Projet photovoltaïque - commune de Masseret (19)

**Mémoire en réponse à l'avis de la Mission Régionale
d'Autorité environnementale de Nouvelle-Aquitaine**

Demande de permis de construire PC 019 129 22 Z002

Date : 25/07/2023

Figure 1 : Implantation du projet vis-à-vis du voisinage

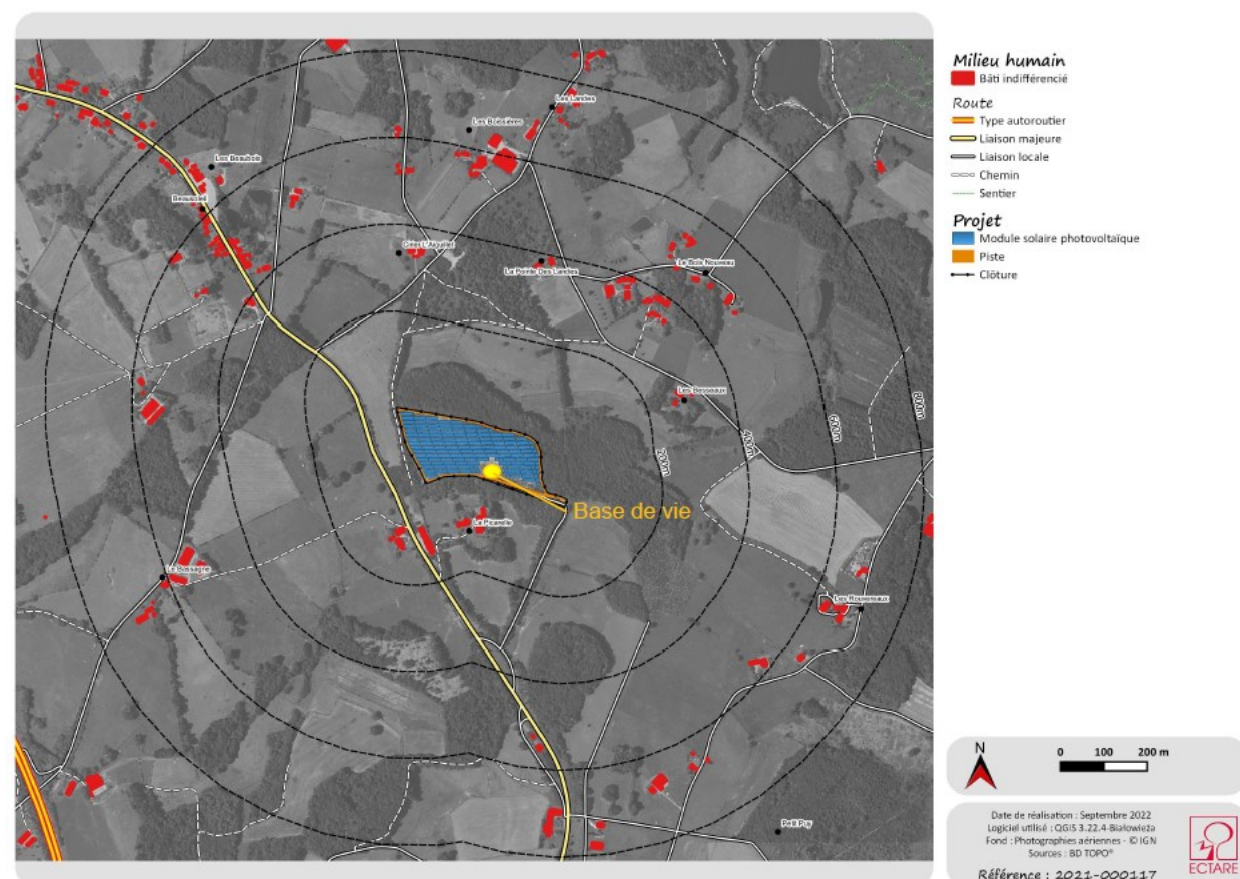
La MRAe recommande concernant le voisinage, de préciser la localisation des équipements les plus bruyants en privilégiant un éloignement suffisant de ces derniers par rapport aux habitations, et de prévoir des contrôles des niveaux de bruit en phase exploitation.

Sur l'ensemble du projet, seuls les transformateurs en charge et la ventilation éventuelle des onduleurs seront susceptibles de produire du bruit. Leur niveau sonore avoisinera au maximum les 70 dB(A) au niveau même des infrastructures. L'habitation la plus proche se trouve à environ 90 m du poste de livraison et à 95 m du poste de transformation. A ces distances, le bruit des transformateurs ou des onduleurs sera inférieur à 32 dB(A).

Enfin, le parc photovoltaïque ne fonctionnant pas la nuit, période où les problématiques d'émergence sont les plus sensibles, celui-ci n'aura pas d'incidence sur le contexte sonore.

La configuration du projet ainsi que les caractéristiques sonores des appareils permettent de conclure que le niveau de bruit induit par le projet photovoltaïque sera imperceptible pour le voisinage fixe. De ce fait aucun contrôle des niveaux de bruit n'apparaît nécessaire en phase exploitation.
